Pièce n°36

Séparation bureaux et cellule 1 – Mesures prévues

CONSTRUCTION D'UN ENSEMBLE ENTREPÔT ET BUREAUX
ZAC Beausoleil - 4 Rue de Dion Bouton
Commune de Vieillevigne (44 116)

PC9. NIVEAU 00 / PROJET

Séparation entre la zone bureaux – locaux sociaux et la cellule 1

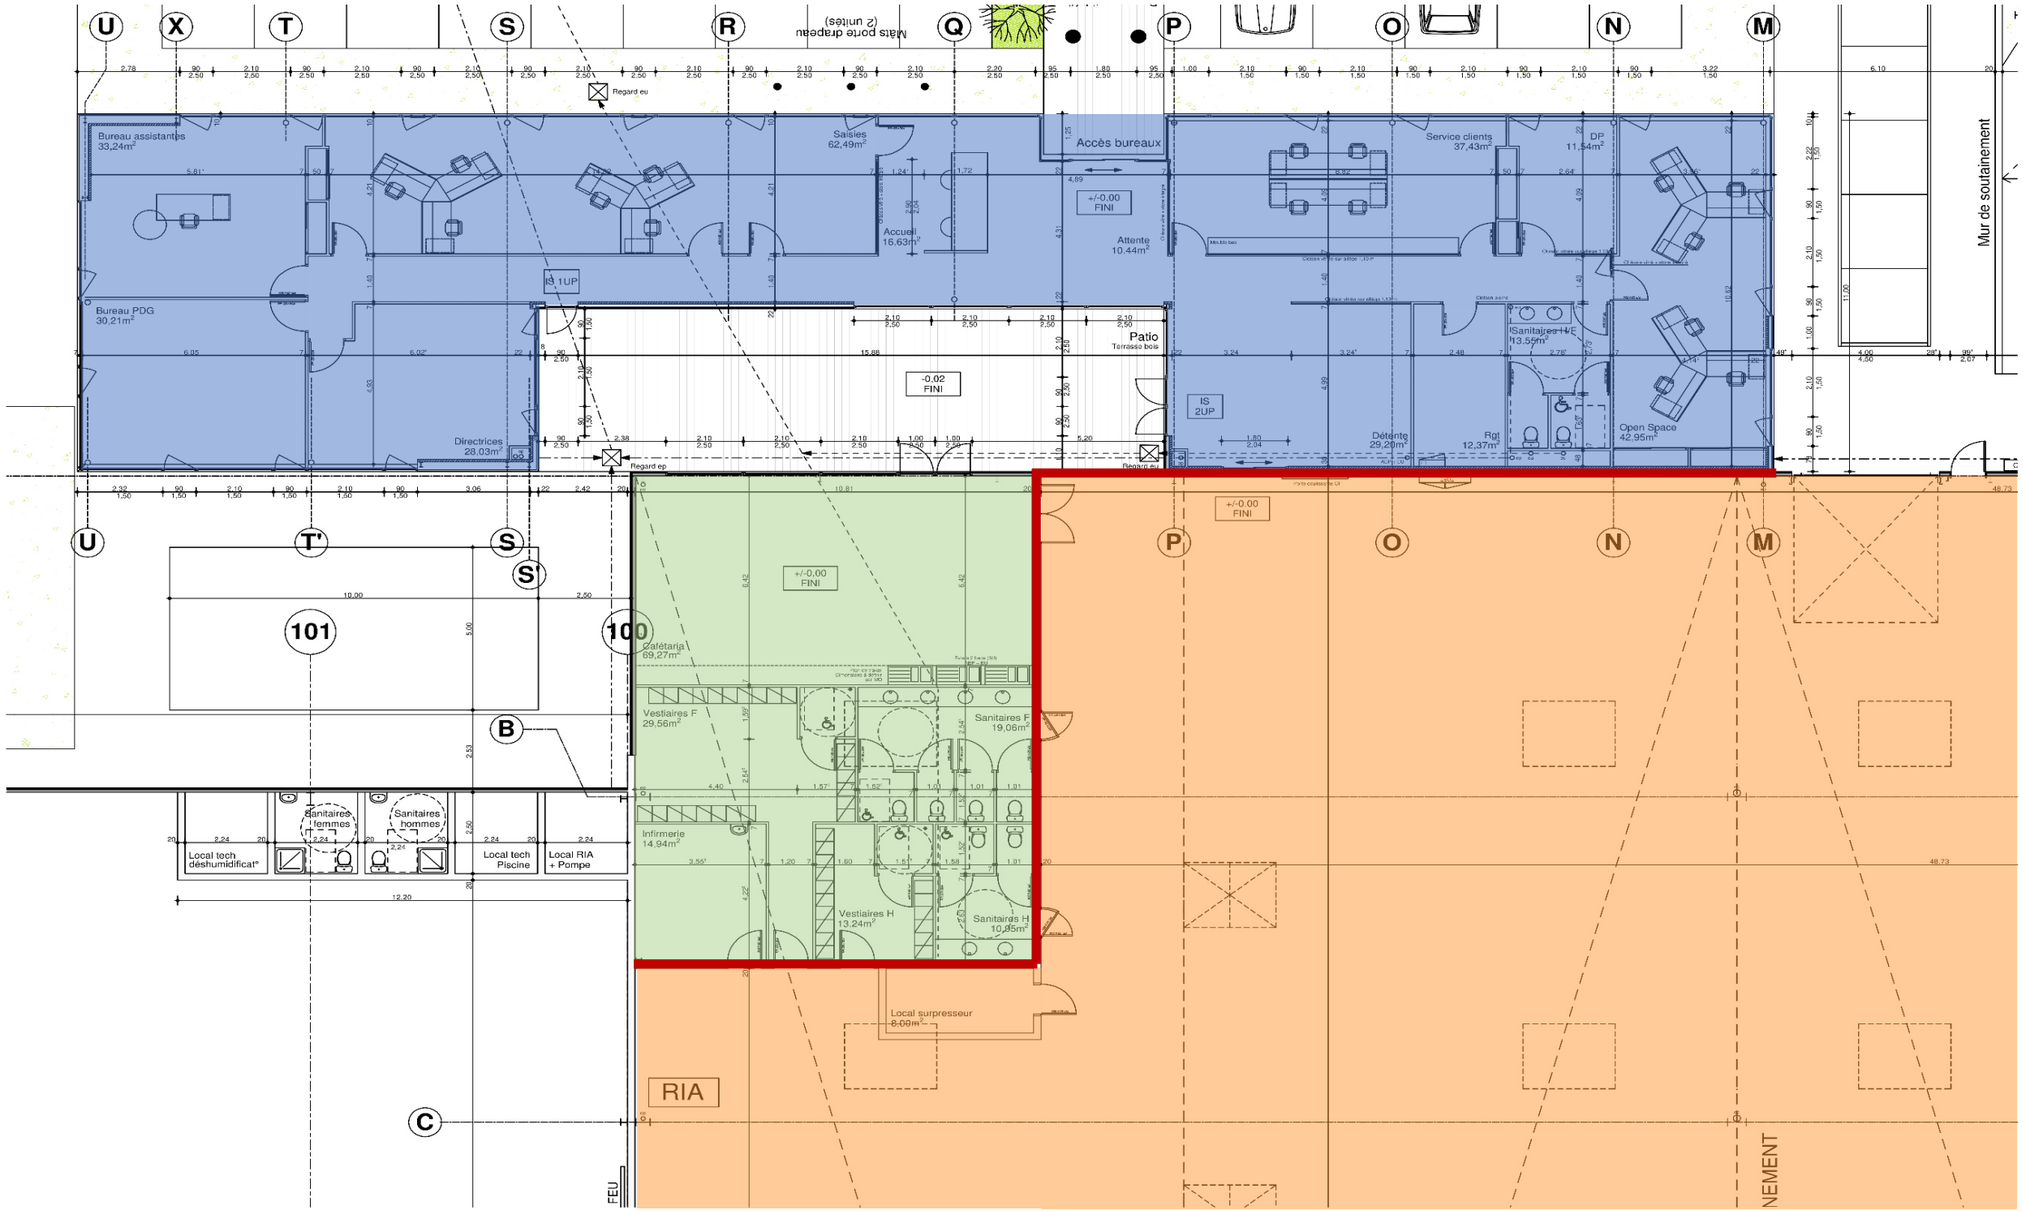
À l'exception des bureaux dits de « quais » destinés à accueillir le personnel travaillant directement sur les stockages, des zones de préparation ou de réception, des quais eux-mêmes, les bureaux et les locaux sociaux ainsi que les guichets de retrait et dépôt des marchandises sont situés dans un local clos distant d'au moins 10 mètres des cellules de stockage ou isolés par une paroi au moins REI 120.

- Ils ne peuvent être contigus aux cellules où sont présentes des matières dangereuses → - Relève de l'exploitation opérationnelle
- Ils sont également isolés par un plafond au moins REI 120 et des portes d'intercommunication munies d'un ferme-porte présentant un classement au moins I2 120 C (classe de durabilité C2). →

- La porte coulissante entre les bureaux et la cellule 1 est CF 1h
  - Le PV démontrant la durabilité C2 des PCF battantes doit être retrouvé
- Ce plafond n'est pas obligatoire si le mur séparatif au moins REI 120 entre le local bureau et la cellule de stockage dépasse au minimum d'un mètre, conformément au point 6, ou si le mur séparatif au moins REI 120 arrive jusqu'en sous-face de toiture de la cellule de stockage, et que le niveau de la toiture du local bureau est située au moins à 4 mètres au-dessous du niveau de la toiture de la cellule de stockage). → - Nécessite la réalisation de travaux car ces conditions ne sont pas respectées

PHOTO 1 : Séparation entre locaux sociaux et Cellule 1

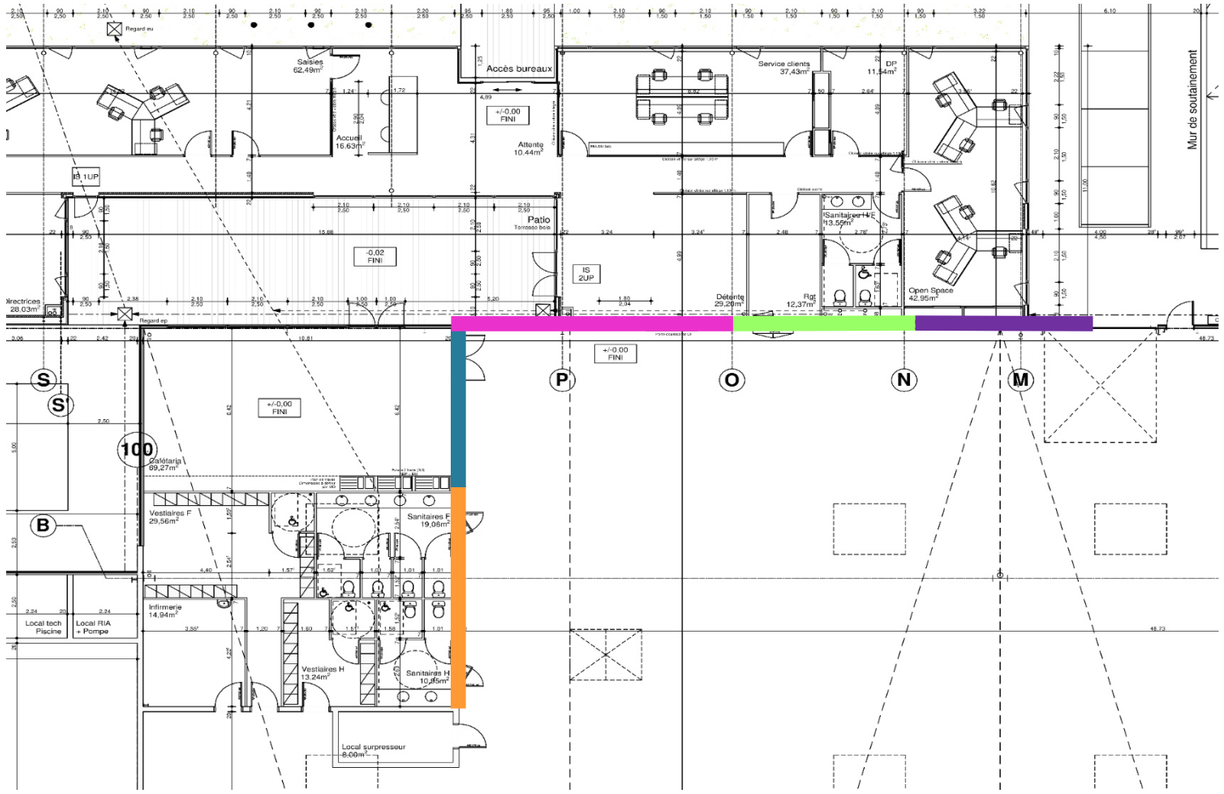
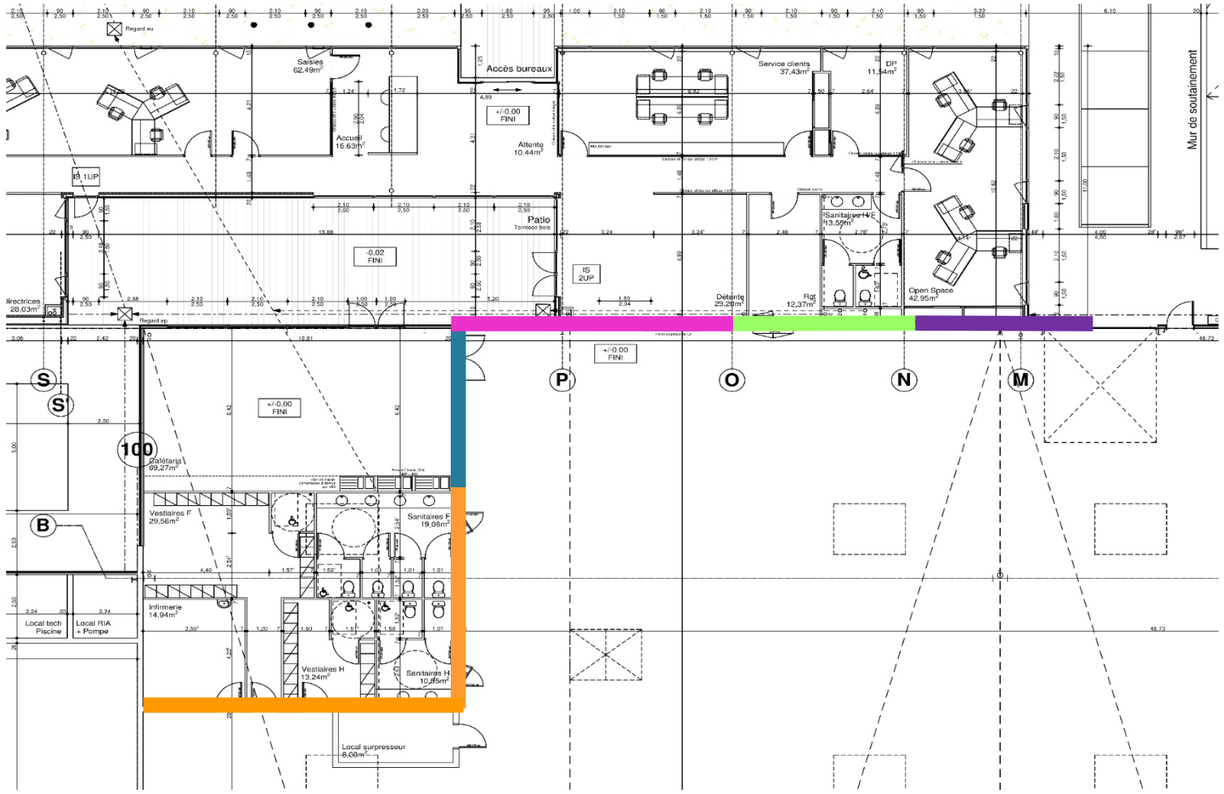
- Mur maçonné CF2h sur 2.6m de hauteur
- Cloison placo de +2.5 jusque sous couverture
- Portes battants CF ???

- Mur maçonné CF2h sur 2.6m de hauteur
- Cloison placo de +2.5 jusque sous couverture
- **Portes battants CF ???**

- Mur maçonné CF2h sur 2.6m de hauteur
- Bardage métallique +2.5 jusque sous couverture
- Porte coulissante CF 1h
- Panneaux translucides en partie haute

- Mur maçonné CF2h sur 2.6m de hauteur
- Bardage métallique +2.5 jusque sous couverture

- Mur maçonné CF2h sur 2.6m de hauteur
- Bardage métallique +2.5 jusque sous couverture

- Flocage CF2h du placo situé entre 2.60m et la couverture
- **Remplacement Portes battants CF**

- Flocage CF2h du placo situé entre 2.60m et la couverture
- **Remplacement Portes battants CF**

- Dépose des panneaux translucides existants
- Bardage en lieu et place des translucides déposés
- Flocage CF2h du bardage situé entre 2.60m et la couverture
- Remplacement porte coulissante CF1h par porte CF2h

- Dépose des panneaux translucides existants
- Bardage en lieu et place des translucides déposés
- Flocage CF2h du bardage situé entre 2.60m et la couverture

- Flocage CF2h du bardage situé entre 2.60m et la couverture

SITUATION FUTURE => Traitement des supports horizontaux

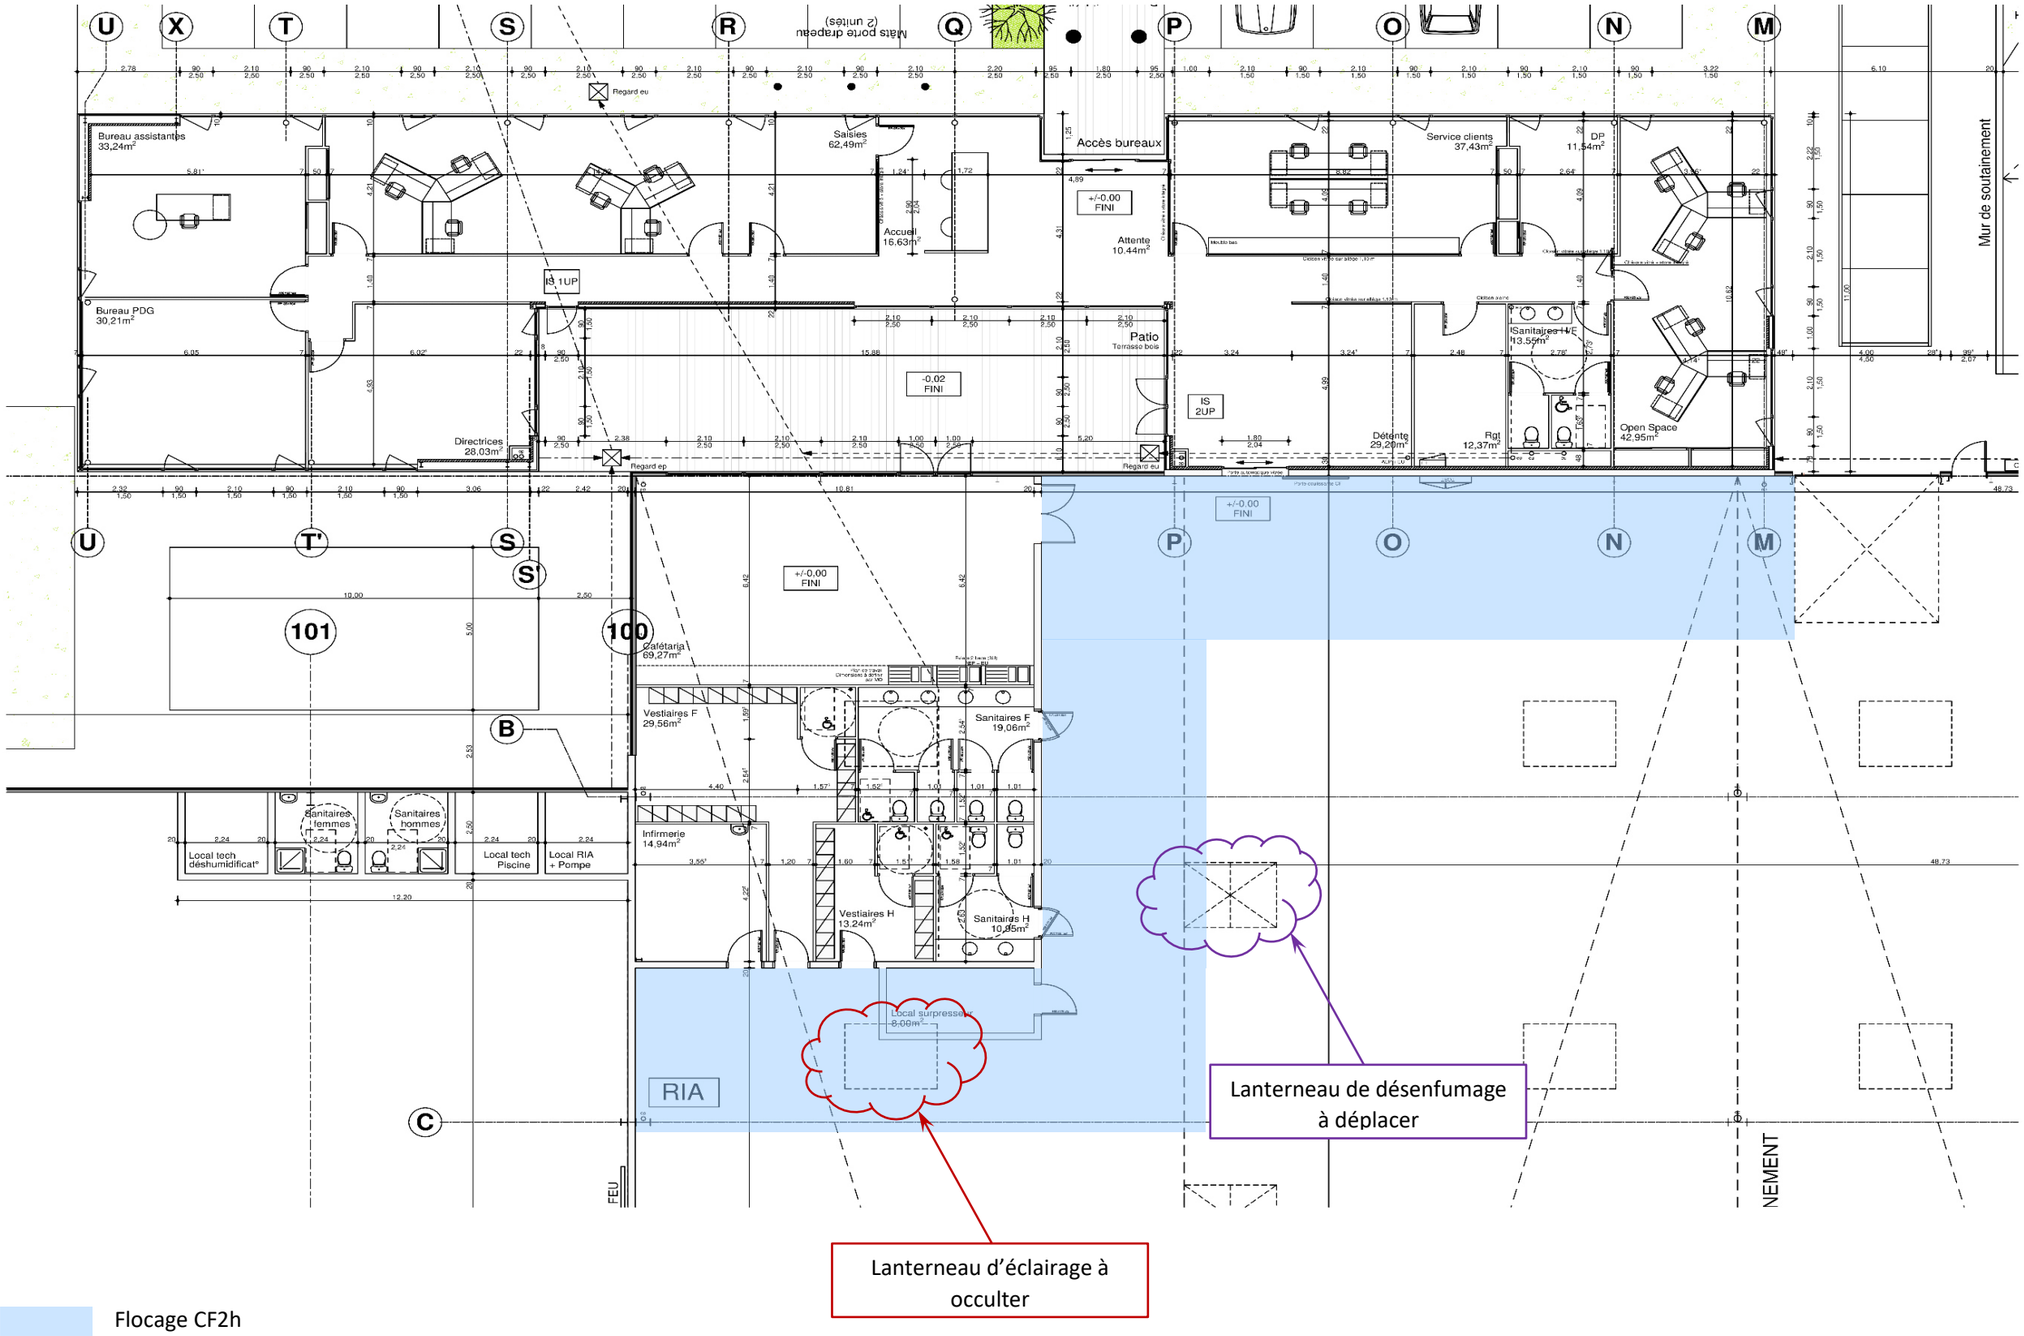
- De plus, lorsqu'ils sont situés à l'intérieur d'une cellule, le plafond est au moins REI 120, et si les bureaux sont situés en étage le plancher est également au moins REI 120.

Flocage CF2h
